R X 3 2 S 3 0 勘 误 表

文档编号：ES00002

基于 Arm[®]Cortex[®]-M3 内核的 32 位微控制器

版本：V2.1

3.6.1 PA.2 I/O 功能异常

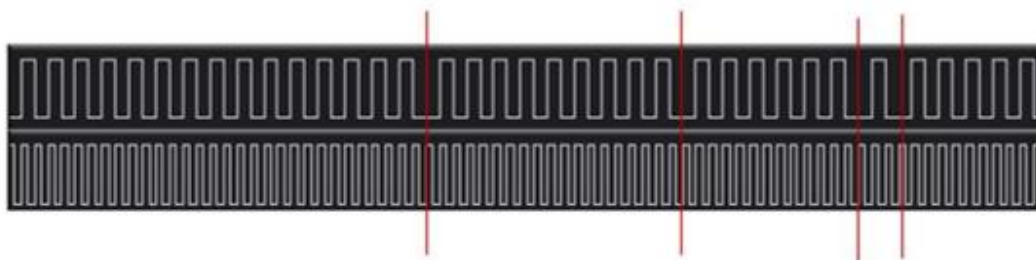
对于 PA.2 的 I/O 功能，当设置 PA.2 的状态为非高阻态和下拉状态时，会出现漏电现象。

可设置 PA.2 的 I/O 功能的其他状态，建议最好不要使用 PA.2 的 I/O 功能。

3.7.1 EXTI 捕获连续波形异常

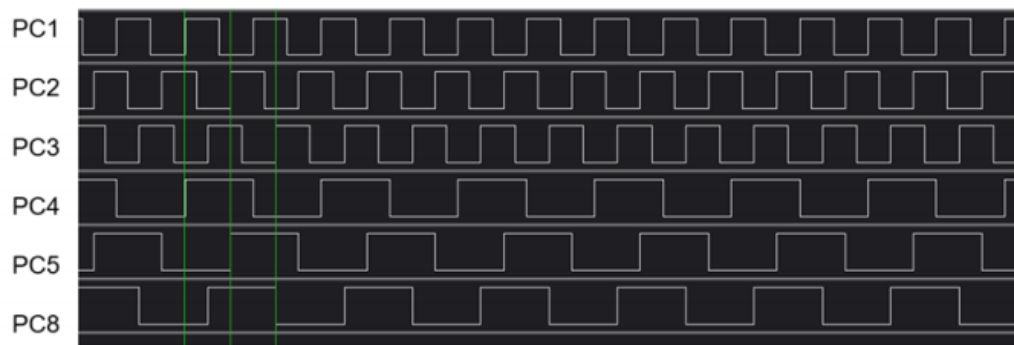
由于 EXTI 模块的非同步信号未进行处理，用 EXTI 捕获连续波形时，会出现捕获遗漏的偶然情况。（如图所示）

当需要对连续的波形（如霍尔波形）进行捕获时，可将 EXTI 捕获换为通用 TIMER 捕获，如范例 TMR_CAP_HALL：

用 PC1、PC2、PC3 产生霍尔波形分别用 TMR0/1/2 捕获，在捕获中断中 GPIO 翻转，如图所示：

PC1—>PC6（TMR0） PC4 翻转

PC2—>PC7（TMR1） PC5 翻转

PC3—>PD6（TMR2） PC8 翻转
